Asunto: Entrega informe técnico decretado mediante el auto No 1175 del 09 de julio de 2024.

INFORME TÉCNICO DE FISCALIZACIÓN – PROCESO DE RESPONSABILIDAD FISCAL URF-PRF-044-2019

“Construcción macro acueducto veredal Villagarzón – La Joya, municipio de Villagarzón, departamento del Putumayo”.

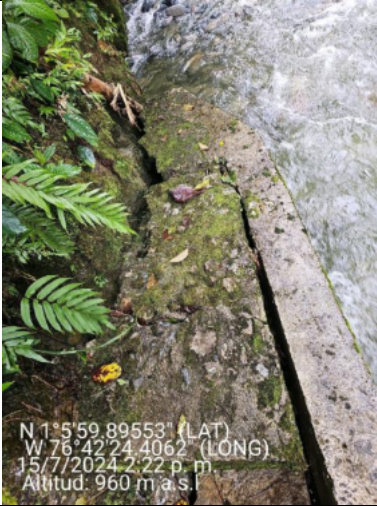
Con respecto a la nueva bocatoma, se evidencia que esta ha sido afectada por la acción erosiva del río, el cual deja a la vista el acero de refuerzo, también se aprecia como la estructura ha tenido desplazamientos del orden de los 10 cm, ocasionados, al parecer, por el empuje del cuerpo de agua. Debido al fuerte caudal, no fue posible evidenciar socavaciones en la base de la estructura; que pudieran llegar a comprometer la integridad de esta. Se observan una serie de rocas de gran tamaño (Instaladas por la administración municipal) que cumplen la función de darle firmeza a

la estructura y evitar la socavación. Cabe aclarar que no hay pruebas que demuestren que el daño a la primera bocatoma fue a causa de deficiencias constructivas, por otro lado, si se encuentran registros documentales que expresan la aparición de una fuerte crecida al momento del siniestro, lo que indica que el daño en la primera bocatoma fue a causa de un fenómeno natural imprevisible.

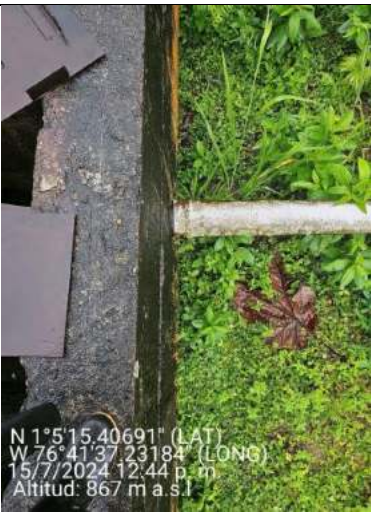
Actualmente la planta se encuentra en condición de abandono. Desde la fecha de recibo final hasta la visita técnica han transcurrido 9 años y seis meses, en donde la planta no ha prestado el servicio por el cual fue construida (Producir agua apta para el consumo humano). De la visita, se evidencia que: hay suministro de agua a la planta, que el agua fluye a la canaleta de aforo y que esta logra ingresar a la unidad de filtración lenta (la cual no tiene lecho filtrante).

Hablando de la estructura, los elementos que componen la planta no poseen patologías que indique mala calidad de los materiales o deficiencias constructivas, los daños puntuales han sido ocasionados por acción de terceros y falta de mantenimiento, estos, a grandes rasgos son:

- Daño de canales por falta de limpieza.
- Perdida de red eléctrica por robo.
- Perdida de bombas por robo.
- Robo de elementos que componen los aparatos sanitarios.
- Desgaste de pintura por falta de limpieza.
- Taponamiento de cajas de inspección por falta de limpieza.

4. FILTRO DINÁMICO

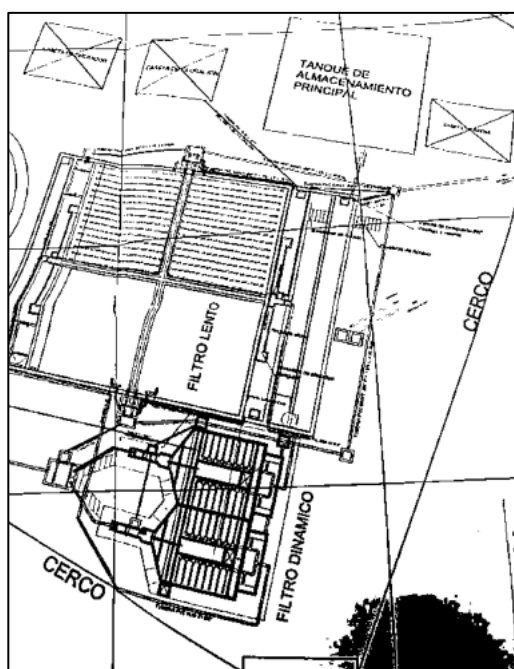
Esta unidad es empleada para reducir los extremos de los picos de turbiedad y proteger de esta manera la planta de tratamiento ante altas cargas de sólidos transportadas por la fuente durante unas pocas horas

En la visita a obra, se encuentra que el diseño final de la planta contempla, entre otras unidades, un filtro dinámico y un filtro lento, pero en revisión del acta de recibo final de obra y mediante la visita a campo se encuentra que **el filtro grueso no fue construido por falta de recursos por parte de la alcaldía municipal.**

lento) no es funcional hasta cuando no se construya el filtro grueso, y que la ausencia de esta unidad, evidentemente afectará la eficiencia general de la planta a la hora de producir agua potable.

Imagen 107 Vista satelital – Condición del Rio Guineo al momento del recibo final de la obra (2016).

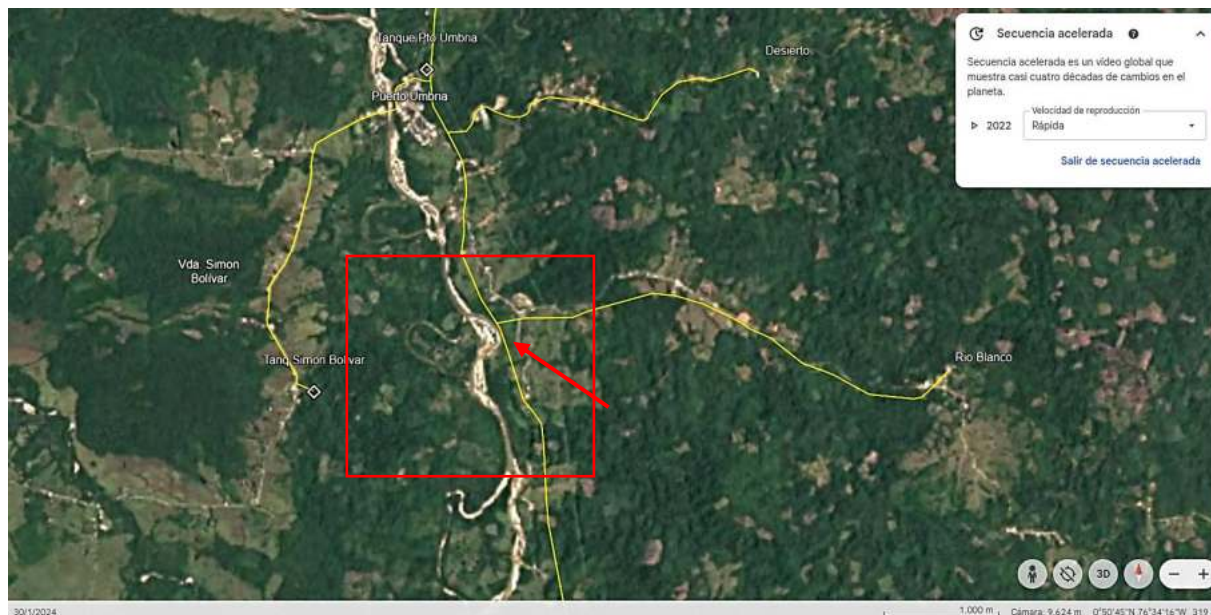
A la fecha de la visita técnica el tanque de Naranjito no tenía suministro de agua, esto debido a que el río Guineo cambió su curso natural en un periodo menor a 5 años, ocasionando el corte de uno de sus meandros y moviendo su cauce cerca de 120 metros, este fenómeno natural, imprevisible, causó la pérdida de aproximadamente 500 metros de tubería, cortando el suministro de agua a la vereda Naranjito, este hecho se pudo verificar en google earth y la superposición de las imágenes satelitales respecto a la red construida (línea amarilla) se muestra a continuación:
